BT 0427
05.02.99

Assunto: **Informações Complementares**
Modelos: **CRD34A e CRD38A**
Marca: **Consul**

3.1 - Foto 1 - Defletor da Placa Fria

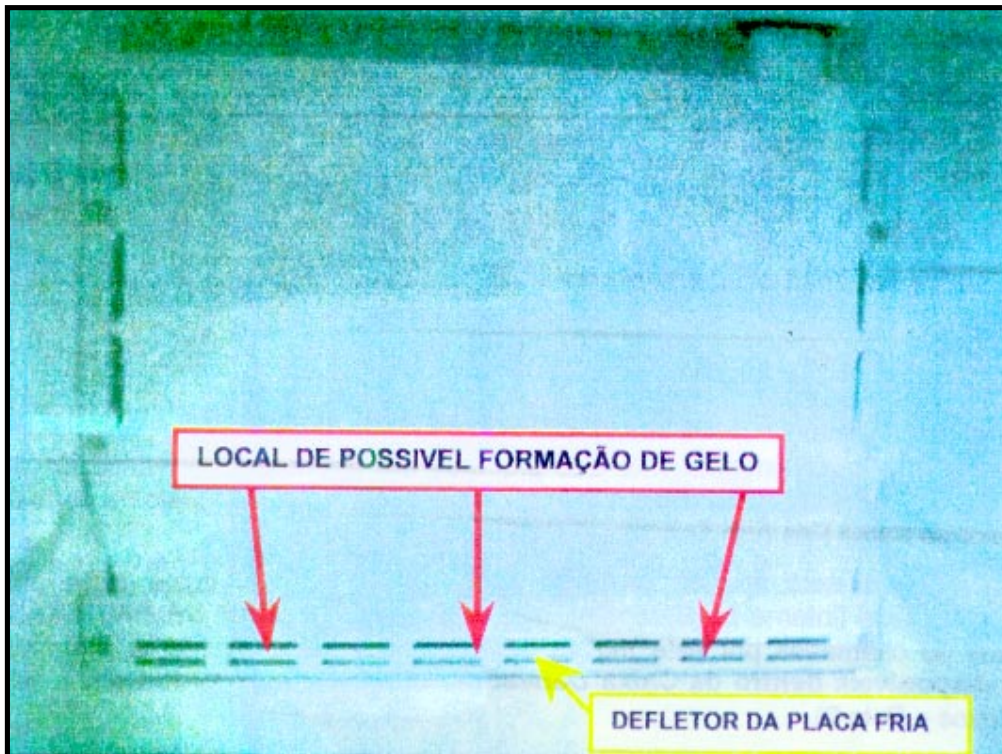
Dando continuidade ao desenvolvimento dos produtos em referência, foi verificado em nossos laboratórios que estes produtos poderão apresentar Formação de Gelo na parte de trás do Defletor da Placa Fria (ver Anexos - Foto 01).

A fim de prevenirmos este tipo de problema em campo, estes produtos terão uma Resistência neste local (interna ao Gabinete), que sairão **DESLIGADAS DE FABRICA**, e que em casos de chamados por este motivo a mesma deverá ser ligada, através dos **conectores disponíveis dentro da Caixa Derivadora** ao lado esquerdo do Compressor (ver item Anexos - Foto 2).
